建议性
SUGGESTED
服务通告
SERVICE BULLETIN
NO.MSB2025-5K2-01

出水法兰座。

The outlet water flange seat.

图 1 化油器发动机结构示意图

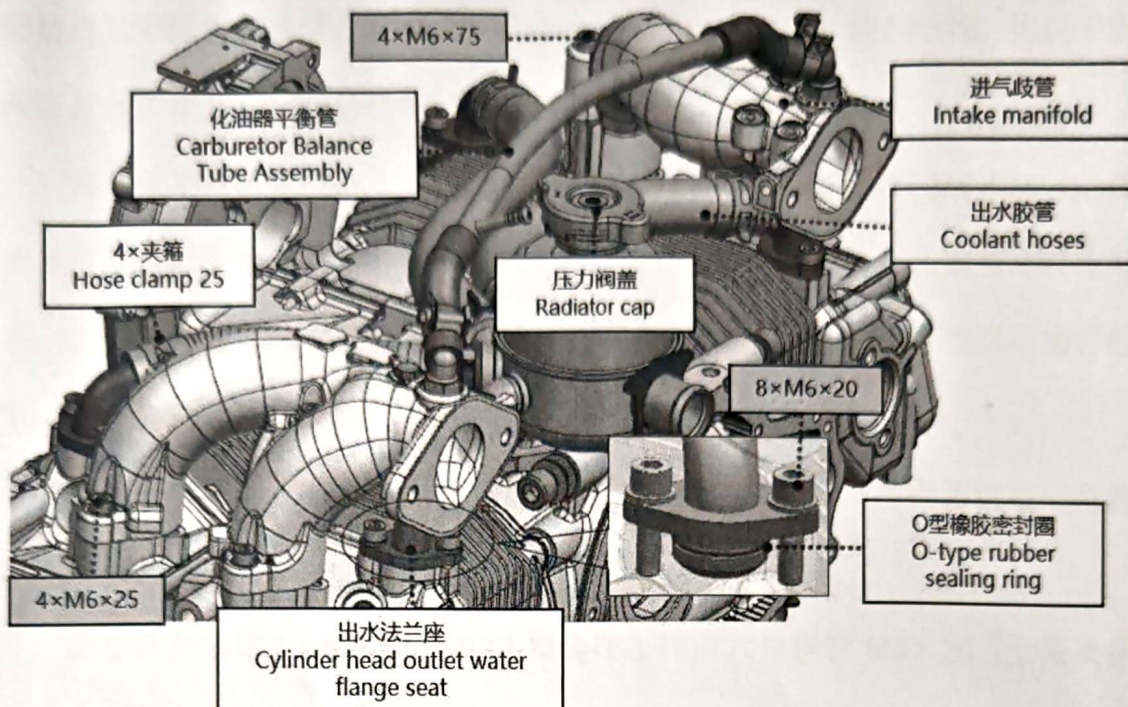
1) 化油器发动机(结构示意图见下图 1):

拆下化油器平衡管,然后拆卸两侧进气歧管安装螺钉 M6,微抬进气歧管并适当旋转,将固定出水法兰座与缸头出水胶管的夹箍 $\phi 25$ 夹持至缸头出水胶管的非结合面,从出水法兰座上取下缸头出水胶管,再拆卸各缸头出水法兰座安装螺钉 M6 $\times$ 20,取下出水法兰座(做好对应缸头的区分标记)及其外侧 O 型橡胶密封圈。

将新的 O 型橡胶密封圈预装在新的出水法兰座(由宗申航发提供:固化好管接头及其内侧密封圈状态)的外侧环槽内,再将原来的 8 件平垫圈 $\phi 6.5 \times 1.5 \times \phi 12$ 分别预装在 8 件内六角螺钉 M6 $\times$ 20 上,穿过 4 件出水法兰座上的安装孔,然后与缸头安装螺纹孔对齐,完成出水法兰座的装配:先用手将螺钉拧入 3 至 5 牙,然后将螺钉拧紧,拧紧力矩 $(10 \pm 1) \text{ N}\cdot\text{m}$ 。

将缸头出水胶管重新套在出水法兰座的管接头上,然后用抱箍钳将该端的 QC621_A 型夹箍 $\phi 25$ 卡装到位。

将 8 件平垫圈 $\phi 6.5 \times 1.5 \times \phi 12$ 分别预装在 4 件内六角螺钉 M6 $\times$ 25、4 件内六角螺钉 M6 $\times$ 75 上,穿过 2 件进气歧管的安装孔,与缸头安装螺纹孔对齐,完成进气歧管的装配:先用手将螺钉拧入 3 至 5 牙,然后将螺钉拧紧,拧紧力矩 $(10 \pm 1) \text{ N}\cdot\text{m}$ 。

最后将化油器平衡管重新装在进气歧管的橡胶管上。

图 2 C145HT-VIA 及其同类型电喷发动机结构示意图

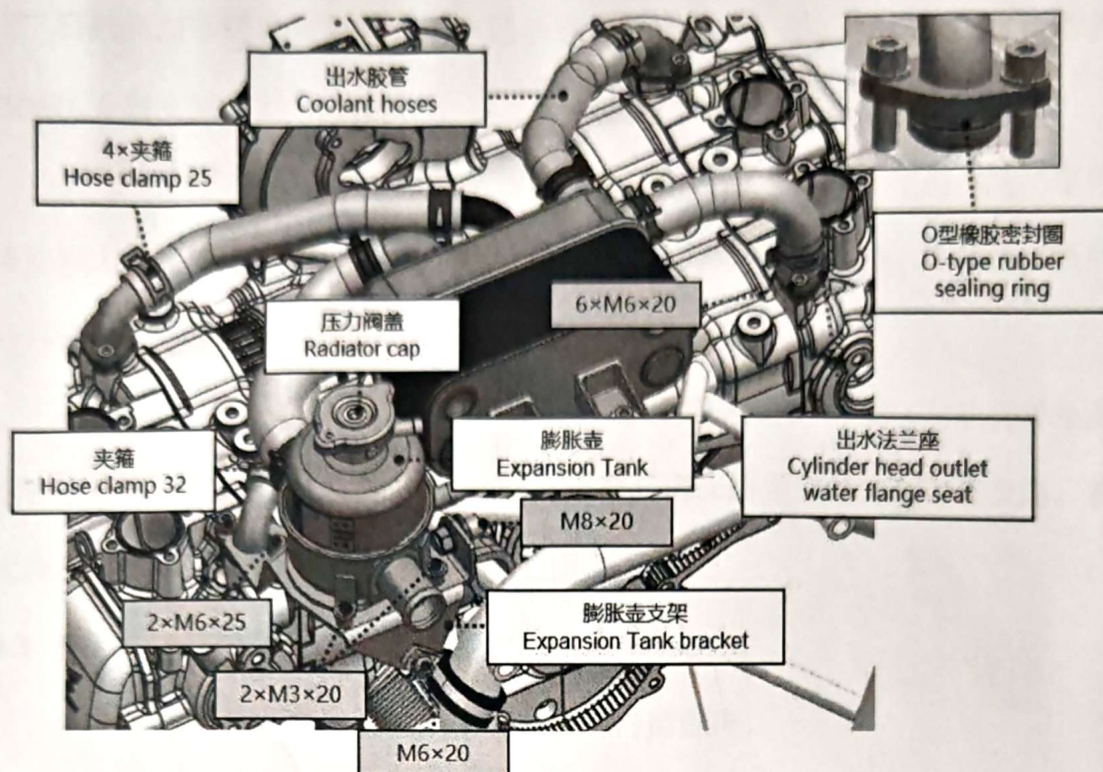
2) C145HT-VIA 及其同类型电喷发动机（结构示意图见下图 2）:

将固定出膨胀壶与油冷器出水胶管的夹箍 $\phi 32$ 夹持至油冷器出水胶管的非结合面，从膨胀壶上取下油冷器出水胶管，再拆卸膨胀壶安装螺钉 $M3 \times 20$ ，取下膨胀壶。然后拆卸膨胀壶支架安装螺钉 $M6 \times 20$ 、 $M8 \times 20$ 。

将固定出水法兰座与缸头出水胶管的夹箍 $\phi 25$ 夹持至缸头出水胶管的非结合面，从出水法兰座上取下缸头出水胶管，再拆卸各缸头出水法兰座安装螺钉 $M6 \times 20$ 、 $M6 \times 25$ ，出水法兰座（做好对应缸头的区分标记）及其外侧 O 型橡胶密封圈、膨胀壶支架。

将新的 O 型橡胶密封圈预装在新的出水法兰座（由宗申航发提供：固化好管接头及其内侧密封圈状态）的外侧环槽内，将 6 件平垫圈 $\phi 6.5 \times 1.5 \times \phi 12$ 分

别预装在 6 件内六角螺钉 M6×20 上, 穿过 1、2、3 缸出水法兰座上的安装孔, 然后与对应缸头安装螺纹孔对齐, 完成 1、2、3 缸出水法兰座的装配: 先用手将螺钉拧入 3 至 5 牙, 然后将螺钉拧紧, 拧紧力矩 (10±1) N·m。

将 2 件平垫圈 $\phi 6.5 \times 1.5 \times \phi 12$ 分别预装在 2 件内六角螺钉 M6×25 上, 依次穿过膨胀壶支架、4 缸出水法兰座上的安装孔, 然后与 4 缸缸头安装螺纹孔对齐, 完成 4 缸出水法兰座的装配: 先用手将螺钉拧入 3 至 5 牙, 然后将螺钉拧紧, 拧紧力矩 (10±1) N·m。

将缸头出水胶管重新套在出水法兰座的管接头上, 然后用抱箍钳将该端的 QC621_A 型夹箍 $\phi 25$ 卡装到位。

取 1 件平垫圈 $\phi 6.5 \times 1.5 \times \phi 12$ 预装在 1 件内六角螺钉 M6×20 上, 依次穿过线夹组件($\phi 32_M6$)、膨胀壶支架上的安装孔, 并在膨胀壶支架背面套上 M6 螺母, 然后将螺钉拧紧, 拧紧力矩 (10±1) N·m。然后取 1 件平垫圈 $\phi 8.5 \times 1.5 \times \phi 15$ 预装在 1 件内六角螺钉 M8×20 上, 依次穿过 R 型 $\phi 18$ 骑马卡、膨胀壶支架上的安装孔, 并在膨胀壶支架内侧套上 M8 螺母, 然后将螺钉拧紧, 拧紧力矩 (15±1) N·m。

将油冷器出水胶管重新套在膨胀壶的管接头上, 然后用抱箍钳将该端的 QC621_A 型夹箍 $\phi 32$ 卡装到位。取 2 件平垫圈_3 预装在 2 件内六角螺钉 M3×20 上, 穿过膨胀壶、膨胀壶支架上的安装孔, 并在膨胀壶支架背面依次套上平垫圈_3、M3 螺母, 然后将螺钉拧紧, 拧紧力矩 (2±0.5) N·m。
